MODIFICACIÓN DE LOS CANGILONES JET Y EUROJET

Dentro del programa de mejora continua de la calidad de nuestros productos, hemos decidido modificar nuestros cangilones de plástico en la zona de fijación.

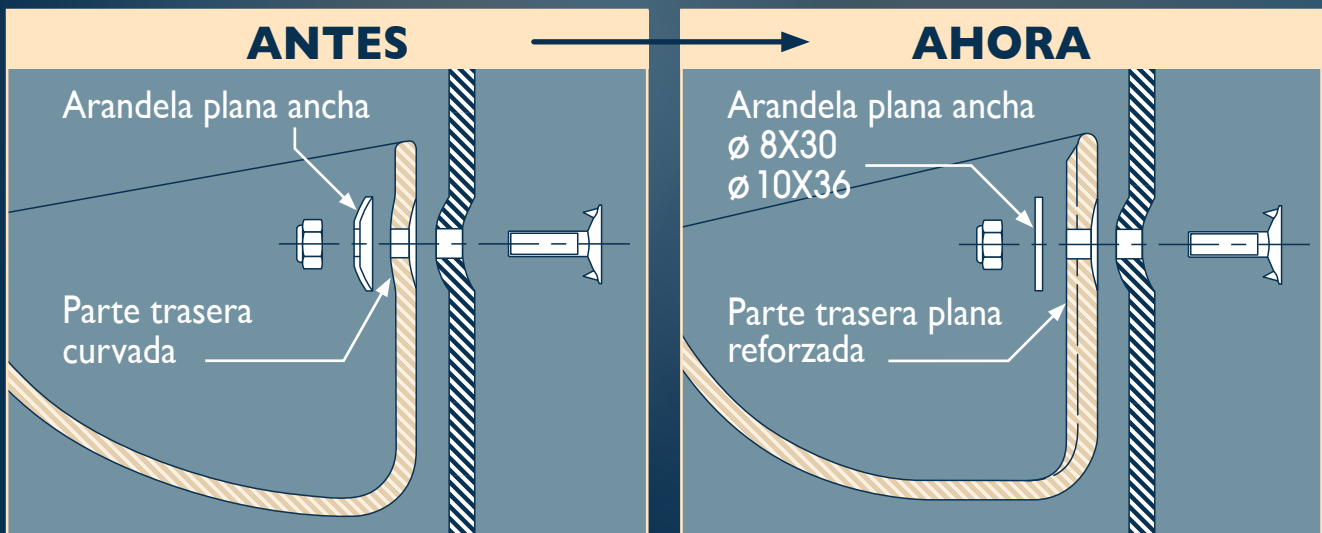
Esto implica que a partir de ahora, se debe utilizar **ARANDELAS PLANAS** para los cangilones plásticos JET y EURO JET de PEHD, PA y PU de la empresa STIF.

Como continuación de esta modificación, la zona de fijación de los cangilones de plástico se encuentra reforzada y los refuerzos están bien repartidos en la parte trasera del cangilón. Las arandelas planas que se debe utilizar ahora son la 8x30 y la 10x36.
